第 二 案：變更西港都市計畫（公共設施用地專案通盤檢討）案

【附錄】專案小組初步建議意見

附表 2「變更西港都市計畫（公共設施用地專案通盤檢討）案」變更內容綜理表

圖 2 變 2-3 案專案小組意見修正後示意圖

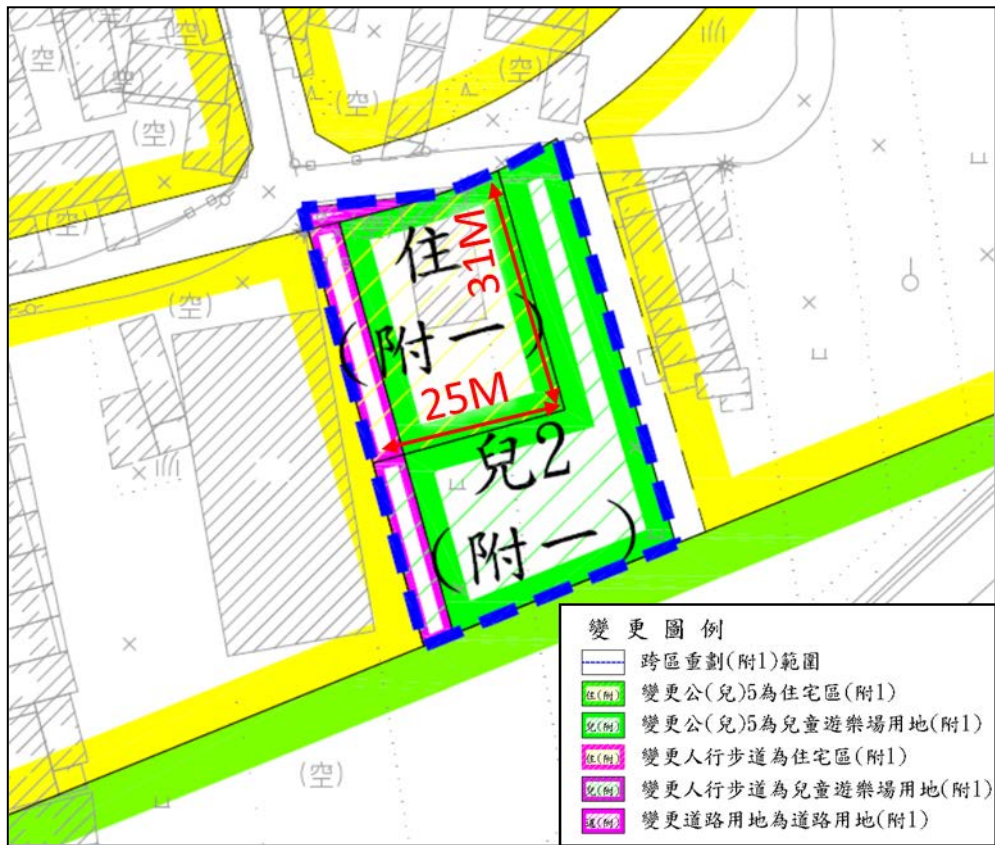
一、變更案第 2-3 案、第 2-6 案：新計畫「兒童遊樂場用地」修正為「鄰里公園兼兒童遊樂場用地」，以保留重劃工程設計之彈性。

編號	變更位置	變更內容		變更理由	備註	專案小組 初步建議意見
		原計畫	新計畫			
				2. 考量重劃配地及進出需求，東側 4 公尺人行步道拓寬為 6 公尺計畫道路。		量排水功能。
2-3		鄰里公園兼兒童遊樂場用地 (公(兒)2) (0.18 公頃)	住宅區(附) (0.18 公頃)	1. 公(兒)2 用地服務圈範圍與公 2、公 3、公(兒)6、公(兒)7 重疊，另東側 4 公尺人行步道廢除尚不影響指定建築線，故予以解編。 2. 考量重劃配地及進出需求，南側 4 公尺人行步道及西側計畫道路併同納入重劃範圍取得開闢。		1. 建議修正後通過(詳圖 2)。 2. 考量公(兒)6、公(兒)7 及公(兒)8 為狹長型帶狀開放空間，且配合農田水利署灌排系統，南側部分保留並調整名稱為兒童遊樂場用地，以提升公共設施服務品質。 3. 基地東側住宅區已有建築物，並以區內之現況通路作為進出動線，為維持既有通行功能，及考量兒童遊樂場用地之可及性，東側 4 公尺人行步道予以保留，納入重劃範圍取得開闢。 4. 北側 12 公尺計畫道路現況已供通行使用，且道路兩側已施作排水溝，依修正後住宅區街廓深度，該計畫道路足供重劃配地及工程接管需求，故西側 8 公尺計畫道路及南側 4 公尺人行步道用地尚無納入跨區重劃範圍之必要
		人行步道用地 (0.04 公頃)	住宅區(附) (0.02 公頃) 人行步道用地 (附) (0.02 公頃)			
		道路用地 (0.05 公頃)	道路用地(附) (0.05 公頃)

圖 3 變 2-6 案專案小組意見修正後示意圖

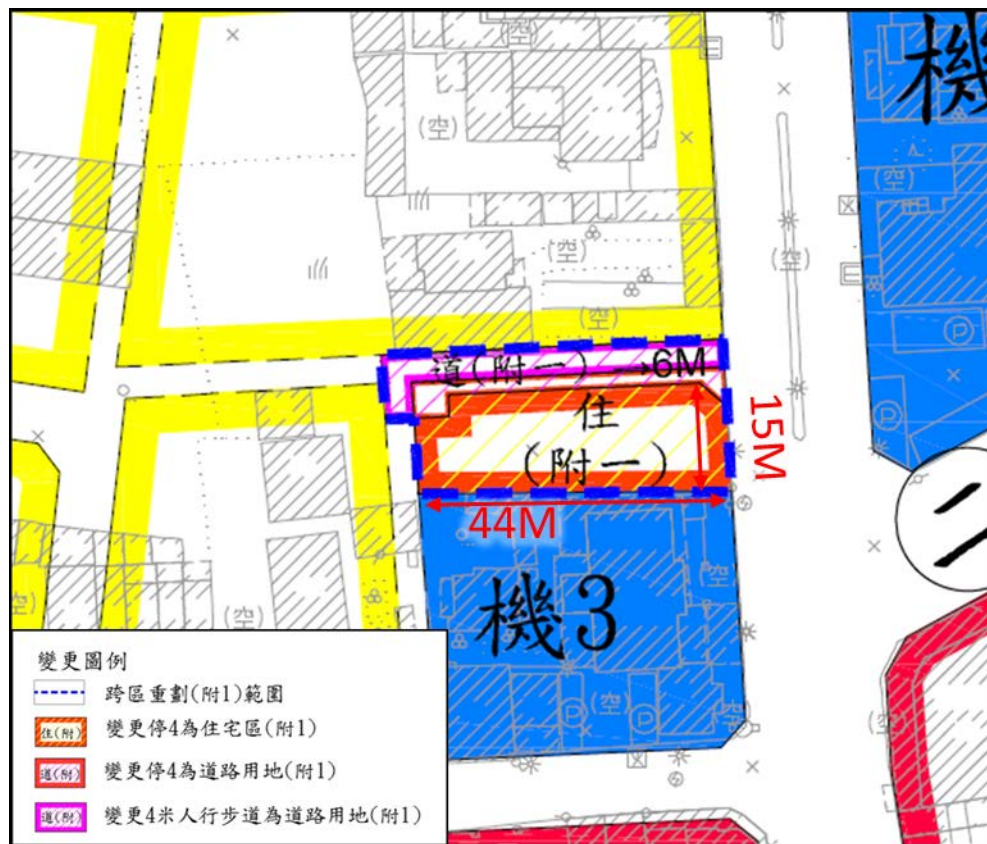
編號	變更位置	變更內容		變更理由	備註	專案小組 初步建議意見
		原計畫	新計畫			
				公尺人行步道拓寬為 6 公尺計畫道路。		年西建課字第 008 號建築線指示圖業經認定現有巷道在案(寬度約 4.8~5.7 米),且現況為鄰近住宅區之進出動線,為確保既有通行功能及交通安全,故將西側 4 公尺人行步道調整為 6 公尺計畫道路,請納入變更理由補充說明。 3. 基地內涉及農田水利署持有土地部分,依列席人員意見,現況已辦理廢止水路,尚無保留排水之需求。
2-6	部分公(兒)5 用地及周邊道路用地(含人行步道)	鄰里公園兼兒童遊樂場用地(公(兒)5)(0.15 公頃) 人行步道用地(0.02 公頃) 道路用地(0.00 公頃)	住宅區(附)(0.14 公頃) 道路用地(附)(0.01 公頃) 道路用地(附)(0.02 公頃) 道路用地(附)(0.00 公頃)	1. 公(兒)5 用地服務圈範圍與公 2、公 3、公(兒)6、公(兒)7 重疊,東側 4 公尺人行步道廢除尚不影響指定建築線,故予以解編。 2. 考量重劃配地及進出需求,西側 4 公尺人行步道拓寬為 6 公尺計畫道路,及部分西北側未開闢計畫道路(24 平方公尺)併同納入重劃範圍取得開闢。		1. 建議修正後通過(詳圖 3)。 2. 以 500 公尺等距離服務圈檢核,經檢核後計畫區西南側尚有部分住宅聚落未能涵蓋,故部分保留並調整名稱為兒童遊樂場用地。 3. 依修正後住宅區街廓深度,北側計畫道路已足供重劃配地及工程接管需求,故西側 4 公尺人行步道用地尚無調整為 6 公尺計畫道路之必要性,且廢除尚不影響指定建築線權益,部分解編為
